Modulo per la presentazione delle osservazioni per i piani/programmi/progetti sottoposti a procedimenti di valutazione ambientale di competenza statale

ID: Codice procedura (ID_VIP/ID_MATTM):10844

Impianto per la produzione di energia elettrica da fonte eolica, costituito da 6 aerogeneratori della potenza complessiva di 37,2 MW, un sistema di accumulo da 25 MW e relative opere connesse in località "Rempillo" nel comune di Pitigliano (GR).

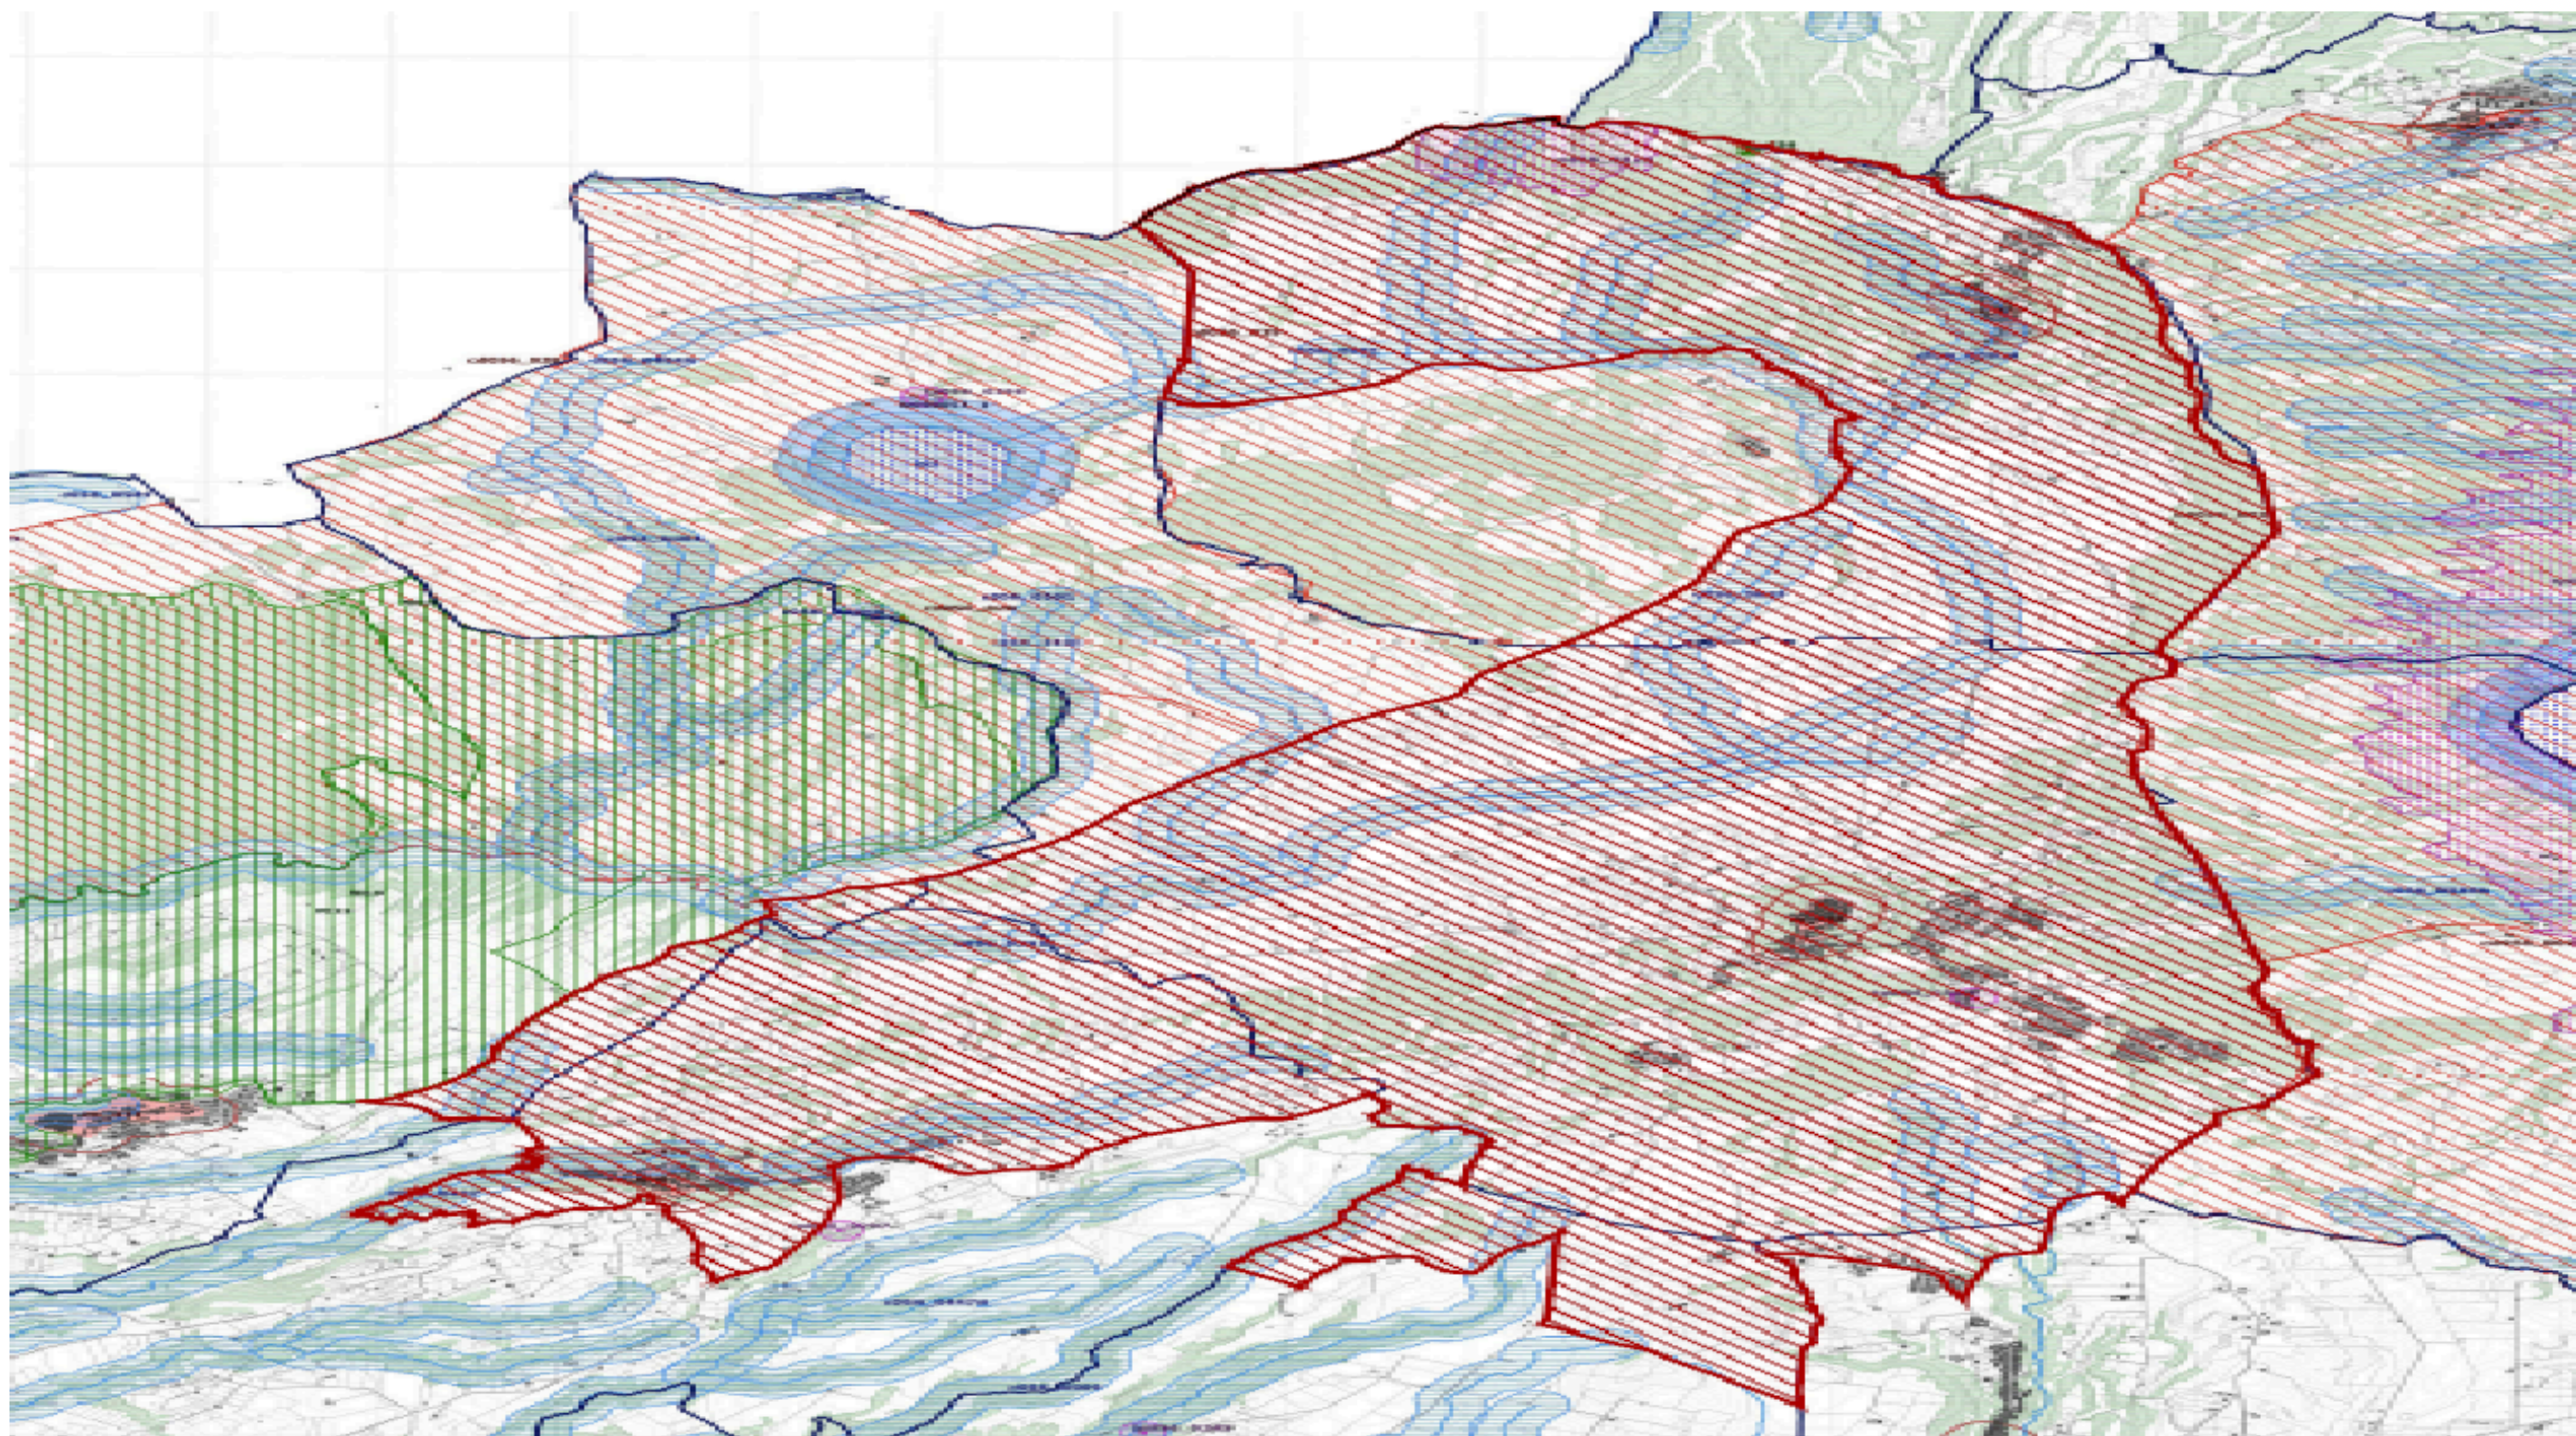
Alla luce del combinato disposto dal "vincolo sul patrimonio paesaggistico (artt. 136 e ss. e 142 del decreto legislativo n. 42/2004 e ss.mm.ii.) e sui beni culturali" (artt. 10 e ss. del decreto legislativo n. 42/2004 e ss.mm.ii.) e dal comma 8 lettera c-quarter del D.Lgs 191/2021 e ss.mm.ii si evince che, ad oggi, le aree in cui sono previsti gli insediamenti dei sei aereogeneratori dell'impianto eolico denominato "Rempillo" non sono idonee perché ricadono tutte all'interno della fascia di rispetto dei **beni paesaggistici di notevole interesse pubblico denominati "Conca del Lago di Mezzano e territorio circostante" (D.M. 22.05.1976)** comprendente anche il **vincolo "Selva del Lamone" (D.M. 22.05.1984)** tutelati **dall'art. 136 del Codice del Beni Culturali e del Paesaggio** e in particolare un aerogeneratori (P01) è a 100 metri dal primo vincolo citato e gli altri cinque compresi in una distanza massima tra 1 km e 2 km (vedi immagine n. 1 dell'ALLEGATO). Nella fascia di rispetto dei 3 km anche la porzione di vincolo rappresentato dalla Selva del Lamone che gode di altre importanti tutele in quanto Riserva Naturale regionale (L. 394/91 e L.R. 29/97), Zona di Protezione speciale (ZPS) insieme ai Monti di Castro collegati tra loro da una Zona di Conservazione Speciale (ZSC), il sistema fluviale Fiume Fiora-Olpeta. La Selva del Lamone oltre il vincolo paesaggistico di notevole interesse pubblico che la rende area non idonea all'installazione degli impianti FER anche nelle sue fasce di rispetto dei 3 km, gode di un'altra tutela che ne rivela l'importanza di area di importanza internazionale per l'avifauna IBA (012) che viene collegata all'altra IBA (099) Lago di Bolsena attraverso la ZPS Caldera di Latera e la ZSC Lago di Mezzano che insieme sono compresi nel vincolo paesaggistico " Conca Lago di Mezzano..." e verranno uniti dal nuovo vincolo paesaggistico "*Ambito paesaggistico, geologico e geomorfologico dell'orlo della caldera di Latera e delle sue pendici interessate dai centri eruttivi periferici*" (si veda a riguardo la proposta pubblicata sul sito del MIC in data 09/08/2023 e l'immagine n. 2 dell' ALLEGATO) all'area di notevole interesse pubblico " Conca del lago di Bolsena" (D.M. 24.10.1960). Praticamente una vasta zona che per interesse paesaggistico e naturalistico oltre che storico, archeologico e identitario rappresenta un unicum nel panorama nazionale.

Immagine n. 1. Linea rossa indicante il confine Regioni Lazio-Toscana che coincide con parte del Perimetro del **vincolo di notevole interesse pubblico** ex art. 136 Codice Beni Culturali “ **Conca del Lago di Mezzano e territorio circostante**” ed i sei aerogeneratori localizzati con segnaposto rossi da P01 a P06 e ricadenti all’interno delle fasce di rispetto di 3 km dal bene vincolato e quindi in **area non idonea** al loro insediamento (ex art 20 co. 8 lettera c quater del D.Lgs n. 199/2021 e ss.mm.ii).

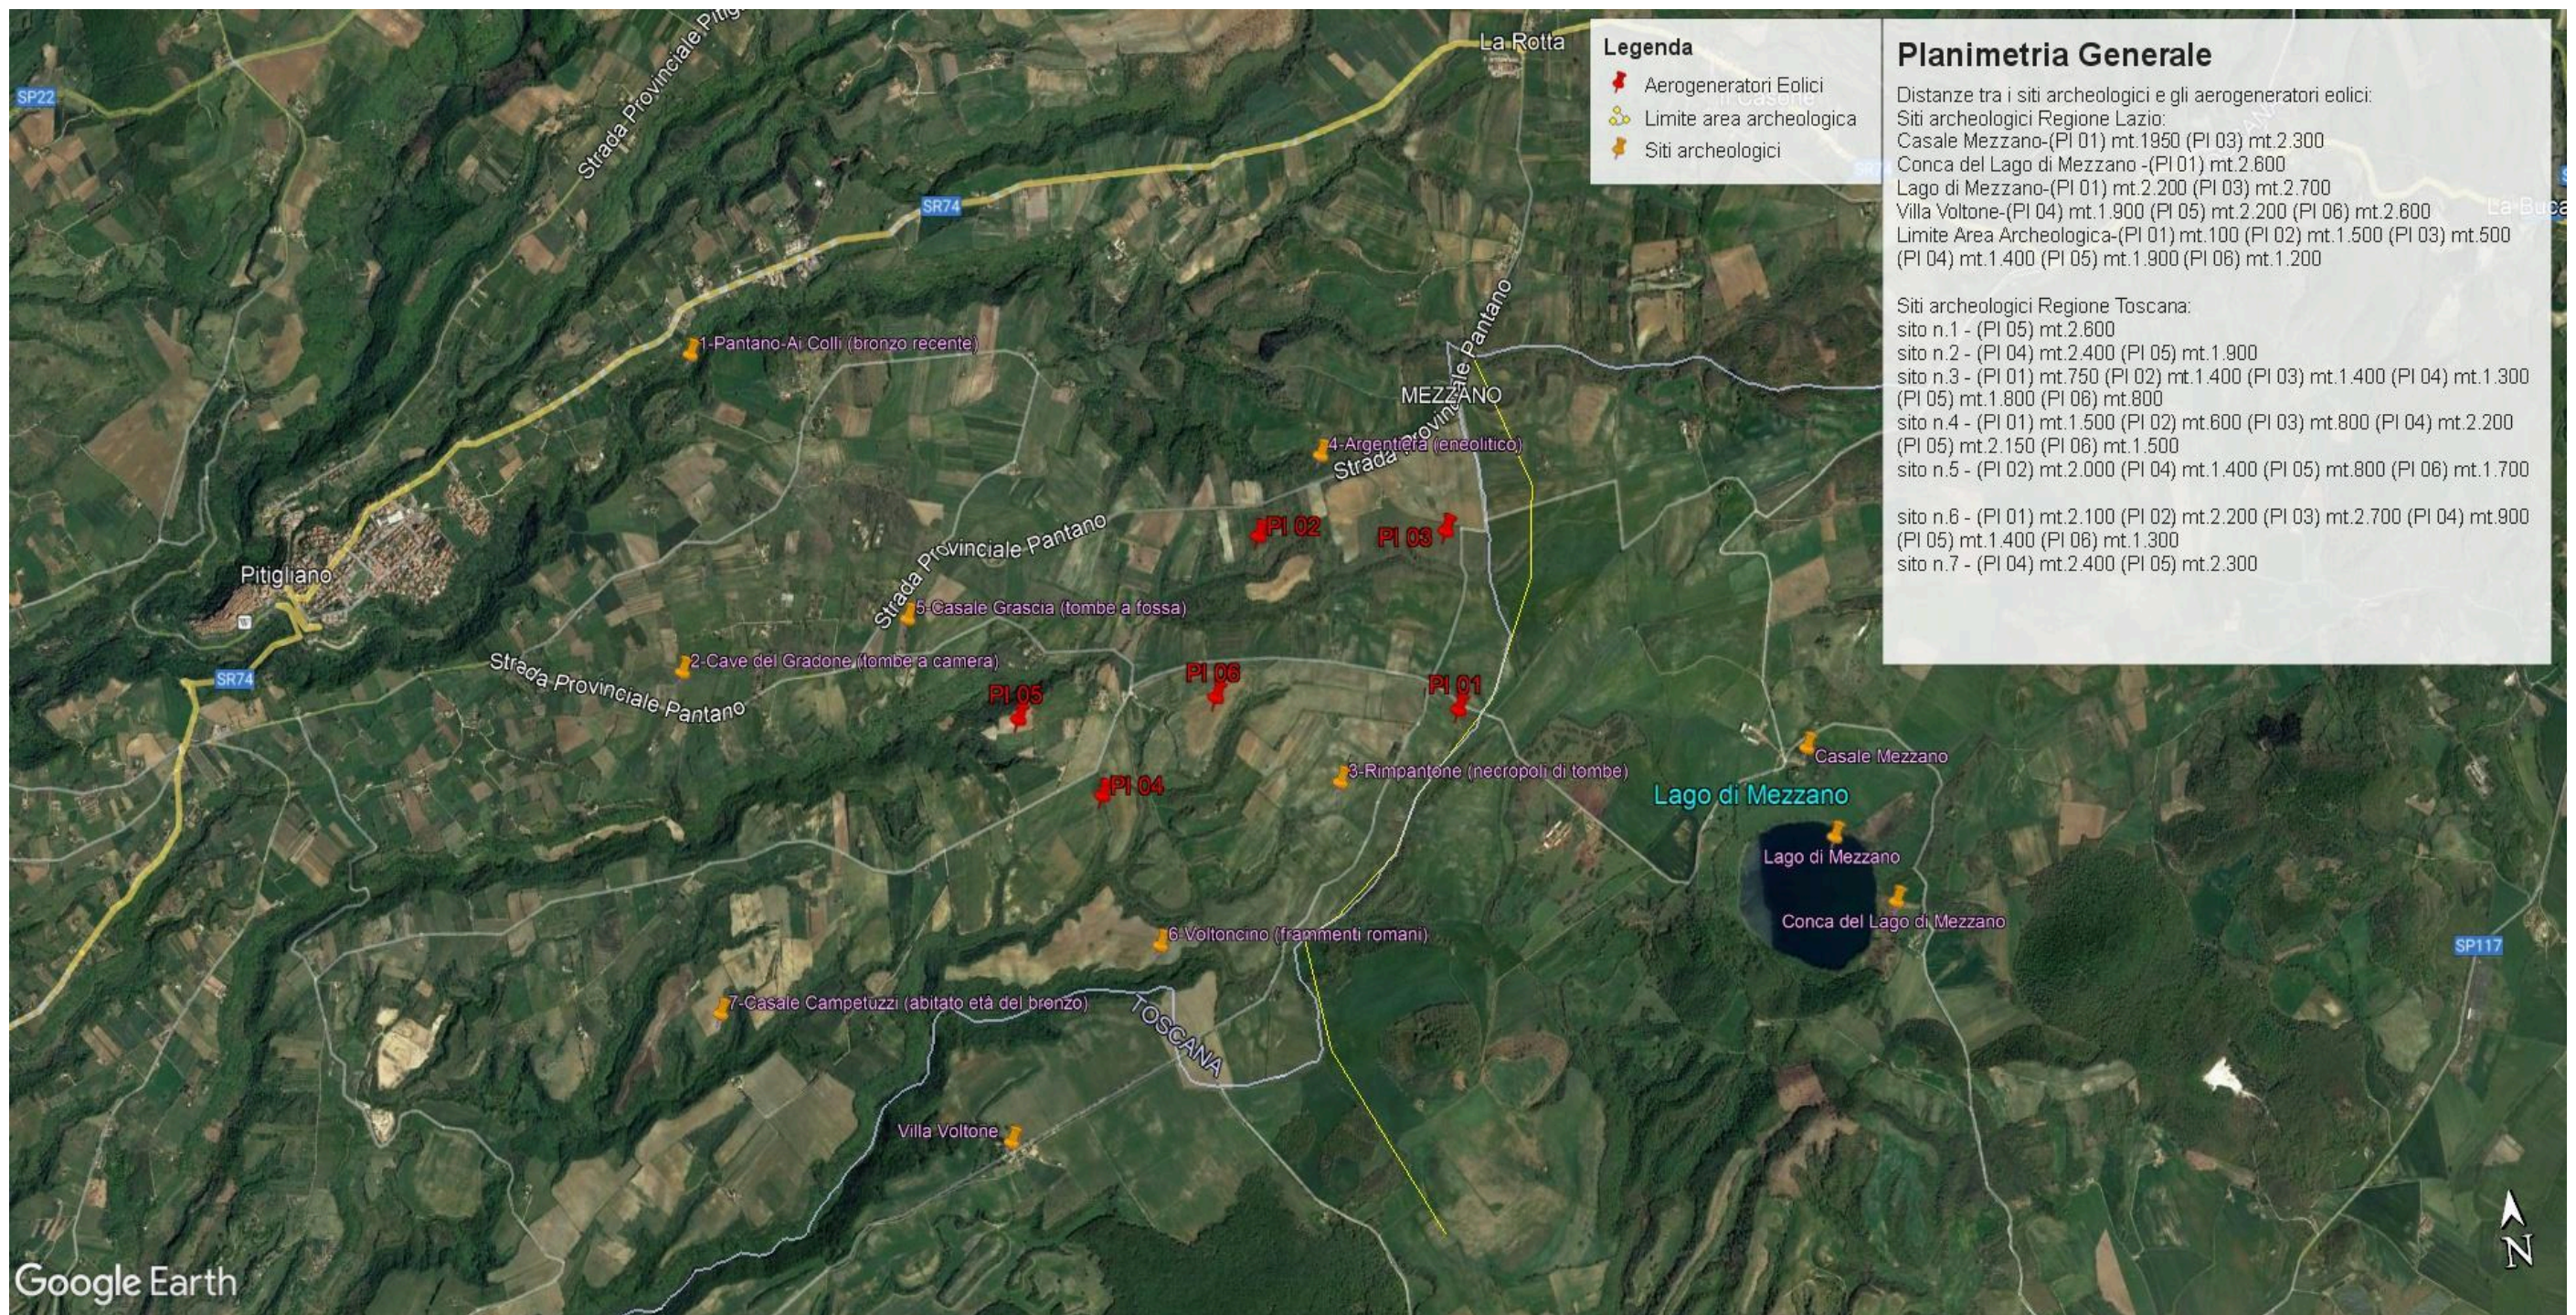
di Latera ...” già citati) e tantomeno viene detto che i sei aerogeneratori sono ubicati all’interno delle fasce buffers dei tre chilometri del primo vincolo nominato e di altri beni naturalistici, come già evidenziato, anche di interesse internazionale per l’avifauna. Come non vengono citati gli impianti eolici in progetto al MASE nel territorio di Valentano (ancora in verifica amministrativa), gli impianti del minieolico su territorio farnesano (3 Torri alte 60 metri) già installate in località Poggio del Crognolo (Farnese), l’impianto eolico industriale “Vallerosa” (7 aerogeneratori alti 200 metri e larghi 158 metri) in procedura VIA presso la Regione Lazio, gli impianti del minieolico già presenti a Valentano, Cellere e Piansano e i due progetti in procedura VIA alla Regione Lazio di 10 aerogeneratori complessivi alti 200 metri nel Comune di Ischia di Castro. La valutazione del cumulo non prende neanche in considerazione gli impianti industriali di fotovoltaico e agrivoltaico in progetto a Valentano, Ischia di Castro, Cellere. L’impianto geotermico in procedura Via al MASE, progettato nella Caldera di Latera.

Immagine n. 2. *Mappa tratta dalla proposta di nuovo vincolo “Ambito paesaggistico, geologico e geomorfologico dell’orlo della caldera di Latera e delle sue pendici interessate dai centri eruttivi periferici” (si veda a riguardo la proposta pubblicata sul sito del MIC in data 09/08/2023) che conetterà le aree di notevole interesse pubblico ex art. 136 del D.Lgs n. 42/2004 “ Conca del Lago di Mezzano e territorio circostante” a sinistra e “Conca del Lago di Bolsena” a destra*
